ZIE BIJZONDERE VOORWAARDE(N)

PROJECT
Verbouwing van een bestaande
burgerwoning
GENT, afdeling 15, sectie F,
nummer 2036N2

PLANTITEL EN TOESTAND
Nieuwe toestand
Plan gelijkvloers

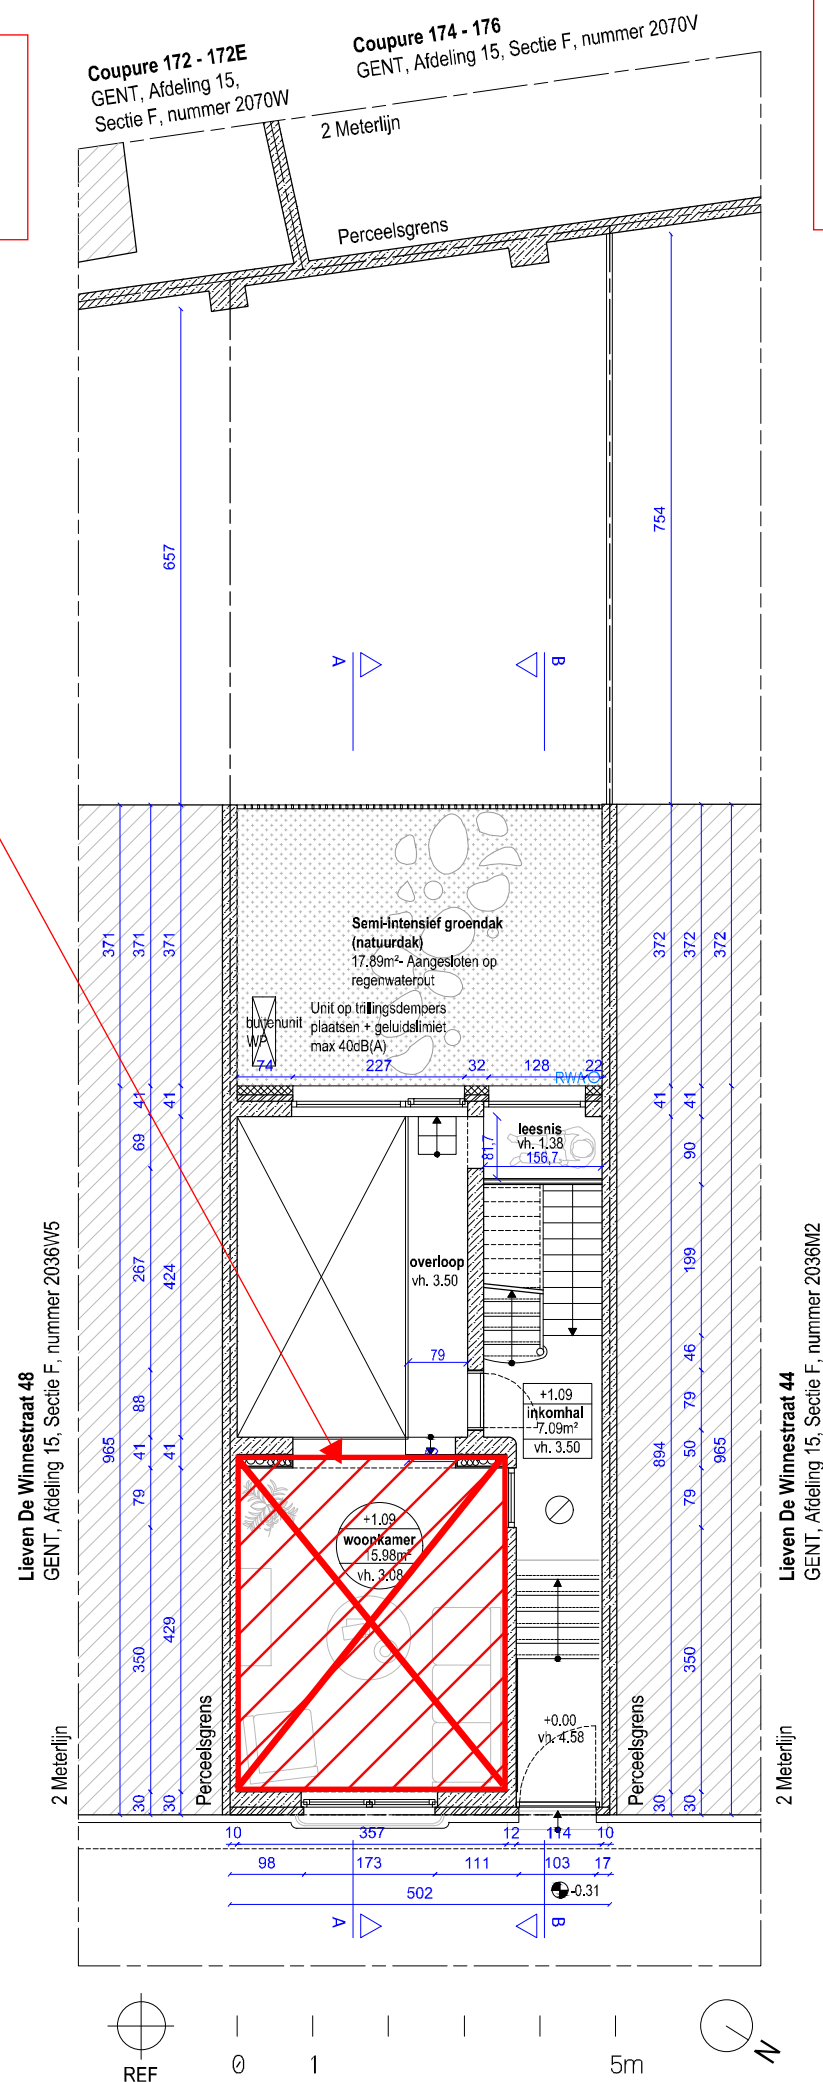
de verwijdering van de vloer gelijkvloerse
verdieping van de kamer aan de
straatzijde en dus ook de aanpassing van
het vloerpeil van deze kamer wordt
uitgesloten uit de vergunning

Alle resterende waardevolle en oorspronkelijke
interieurelementen moeten zichtbaar
behouden blijven. Dit omvat de paneeldeuren,
de schouwen met hun schouwmantel van de
kamers in de kelder en eerste verdieping aan de
straatzijde, de hoofdtrap (met uitzondering van
de keldertrap) en het resterende
mouluereplafond in de kamer kelder straatzijde.
De indeling van de fietsenberging moet
afgestemd worden op het behoud van de vloer
gelijkvloerse verdieping straatzijde. De indeling
van de badkamer eerste verdieping, strijklokaal
en alle slaapkamers moet afgestemd worden op
het behoud van de schouwen en hun
schouwmantel in deze ruimten.
